SERVICE NOTES

SUPPLEMENTARY toFirst Edition

D-50

MAJOR CHANGES

MAIN BOARD 7618009001 (pcb 22925445 04) D-50 7937905001 (pcb 22925445 04) D-550

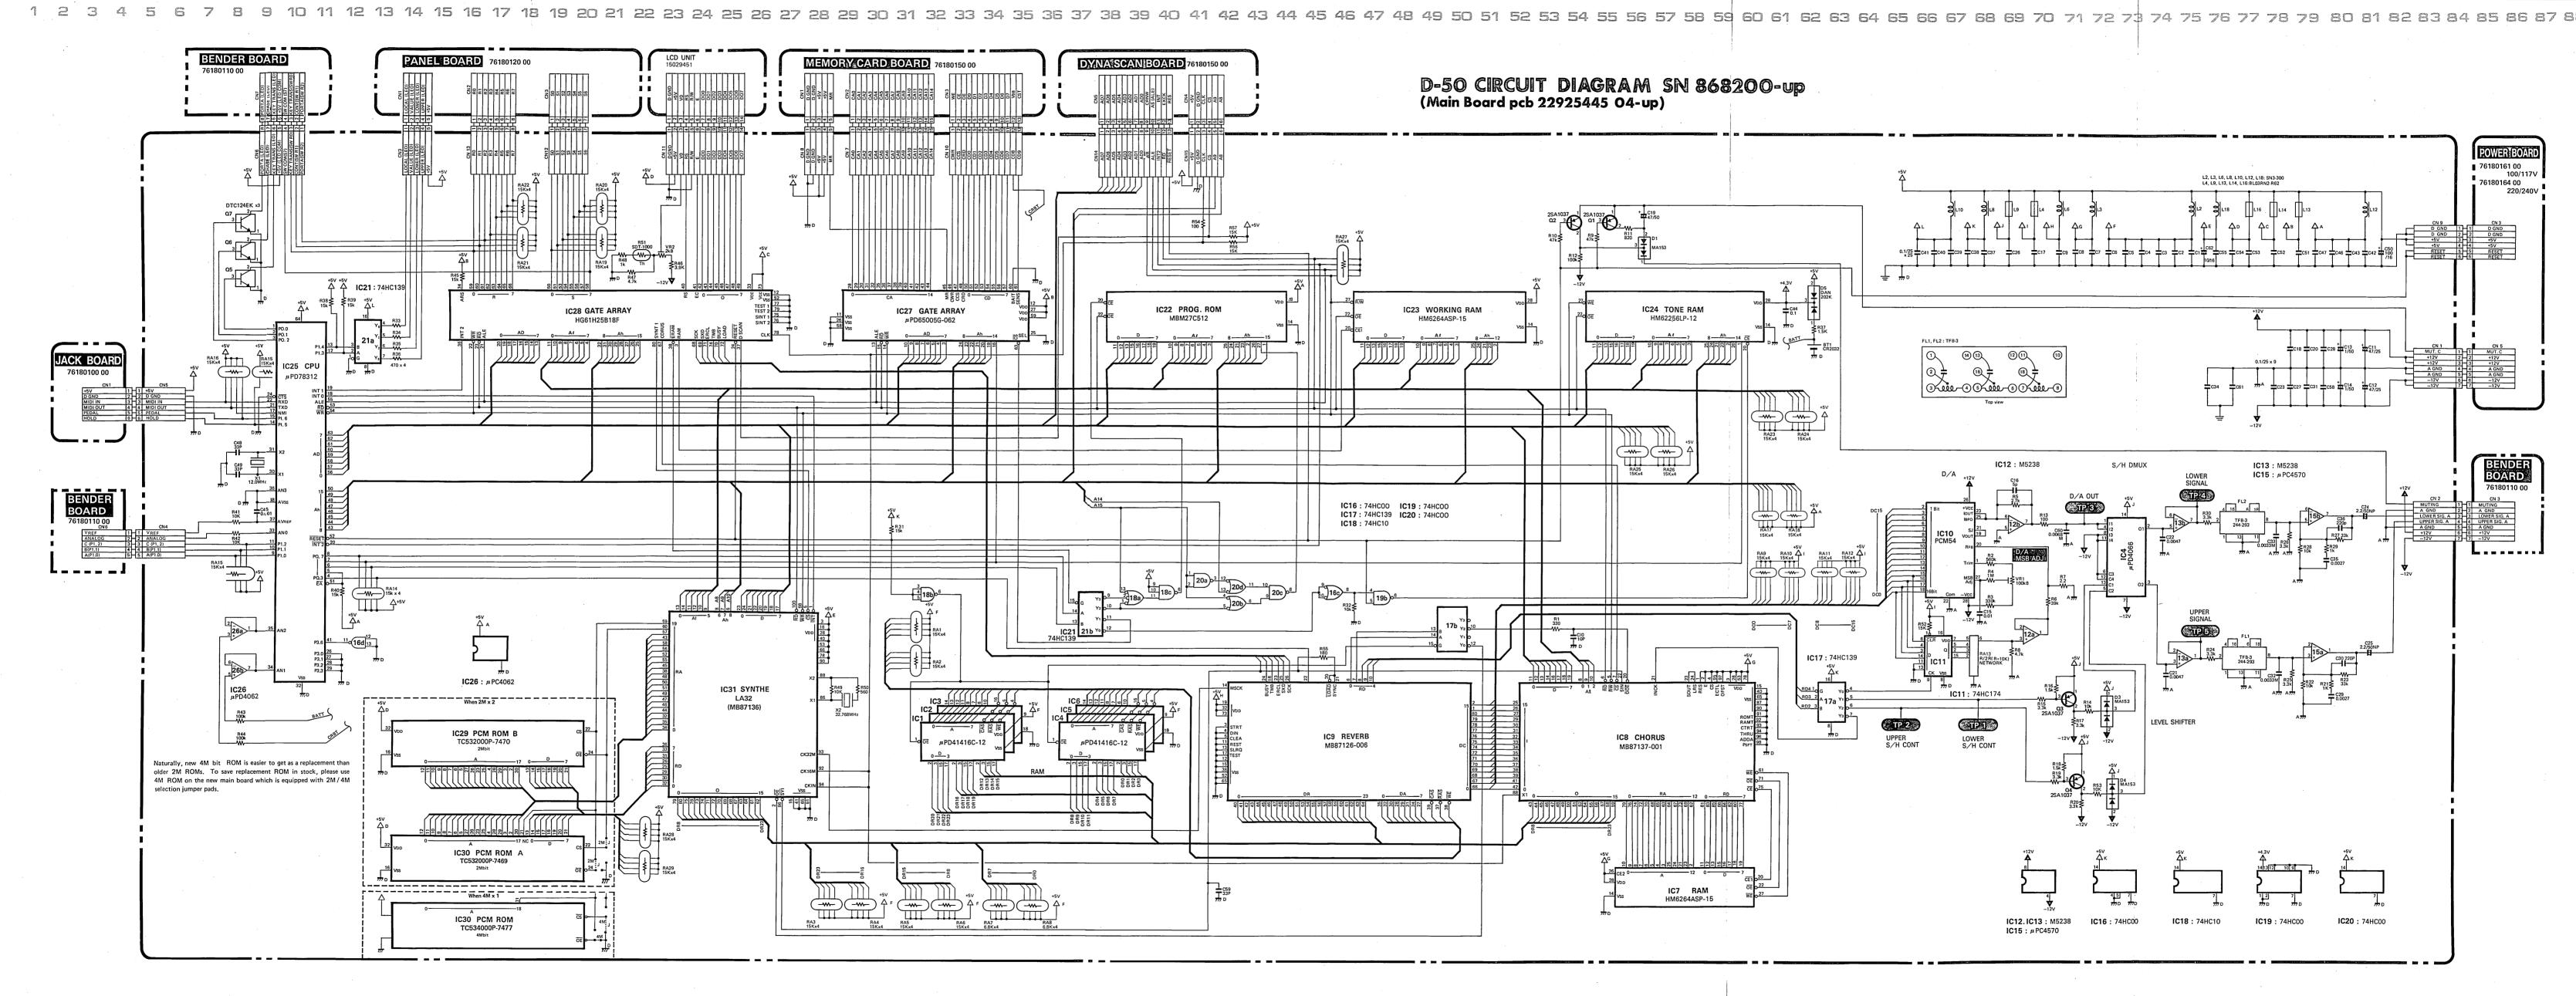
- * The contents remains unchanged.
- * Main boards bearing foil pattern number 22925445 04 or up are provided with soldering lands which permit jumper selection between 2M and 4M ROMs.
- On main boards 22925445 04-up, please use 4 M-bit ROM as a replacement to avoid procurement problems of 2 M-bit ROMs.

Re-layout of foil pattern to accommodate new components.

As an assembly compatible with predecessors. Hence the silk screened assembly numbers are kept unchanged. (See CAUTION below.)

As a replacement use 4 Mbit on PCB 22925445 04-up.
